PROCESSO N.º PL20190717001036

UNIDADE DE TRANSFORMAÇÃO DE SUBPRODUTOS DE
ORIGEM ANIMAL

ESCLARECIMENTOS ADICIONAIS

Com a elaboração do presente documento, a Campoaves pretende dar resposta ao pedido de elementos adicionais efetuados por parte da Agência Portuguesa do Ambiente, relativo ao conteúdo do pedido de Licenciamento Único de Ambiente da unidade industrial.

Planta de Implantação

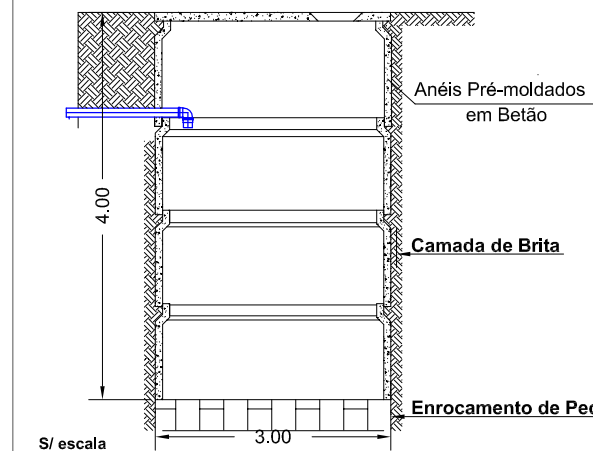
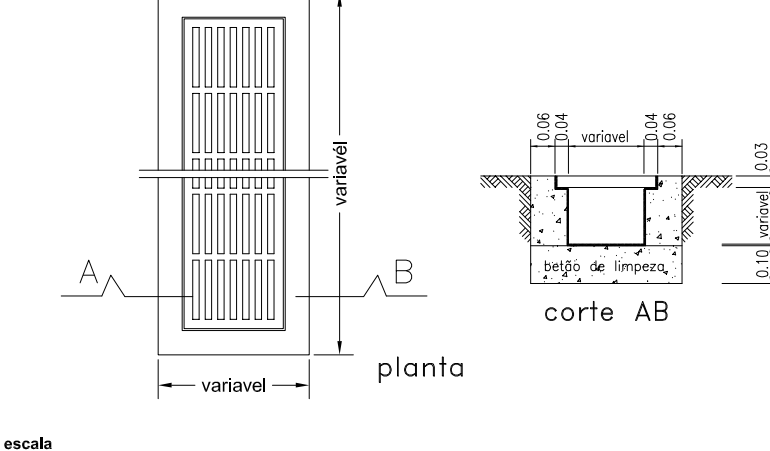
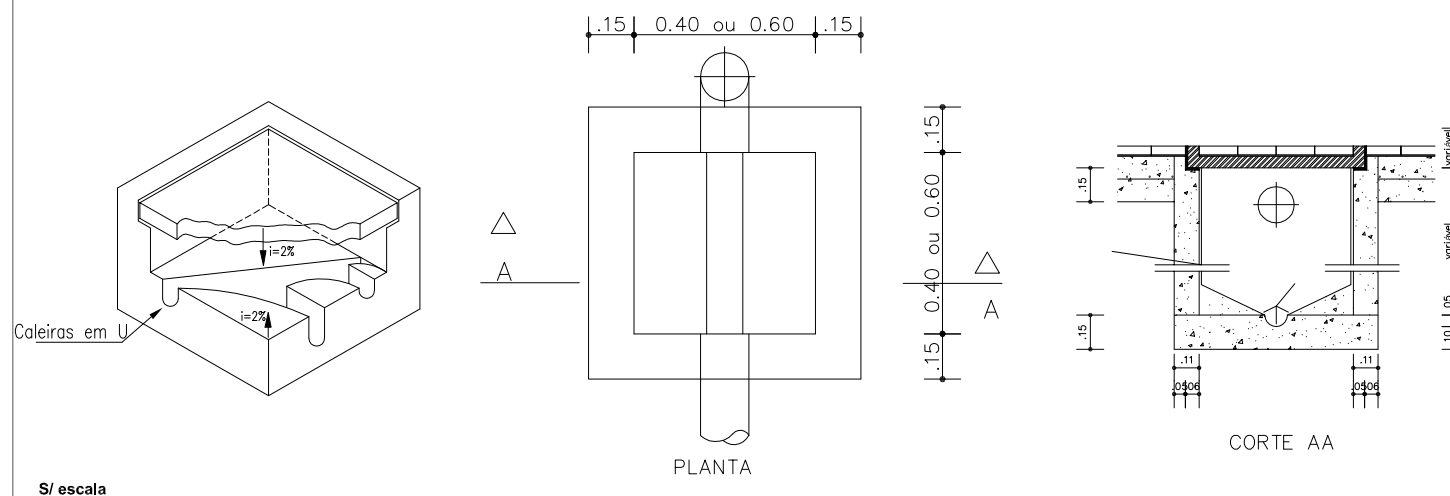
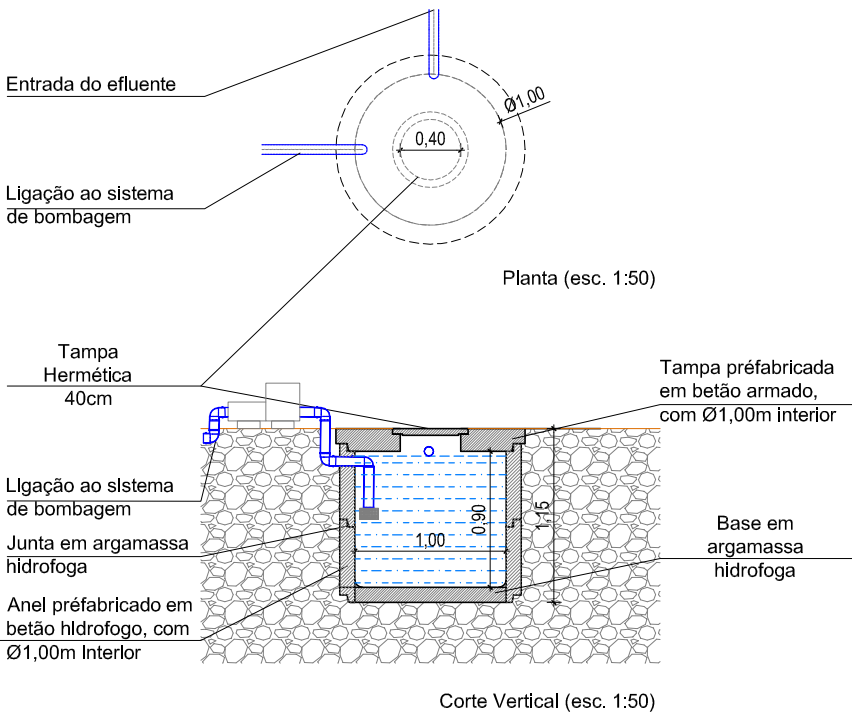
Questão 5. Dada a resposta obtida no ponto 23 do Aditamento ao EIA, apresentar o dimensionamento e respetivas peças desenhadas do poço estanque que recebe as águas do sistema de desinfecção de rodados, tendo em consideração os caudais afluentes ao referido poço. Deverá ainda ser explicitada a forma como são geridas as águas pluviais na referida área.

No anexo III, apresentamos o dimensionamento e respetivos desenhos técnicos do referido poço estanque.

À presente data, a remoção do efluente contaminado é executada através de bomba amovível, sendo o efluente encaminhado para a rede de águas residuais. Contudo, e de forma a garantir que não existirá um transbordo do poço (em situações de pluviosidade elevada), será aplicado nos próximos dias, um sistema de bombagem permanente, dotado de boia de nível, passando assim a ocorrer a transferência do efluente de forma automática para a rede de águas residuais da unidade industrial.

Desta forma, garantimos que o tanque não ultrapassa a capacidade e o efluente não atinge a rede de águas pluviais.
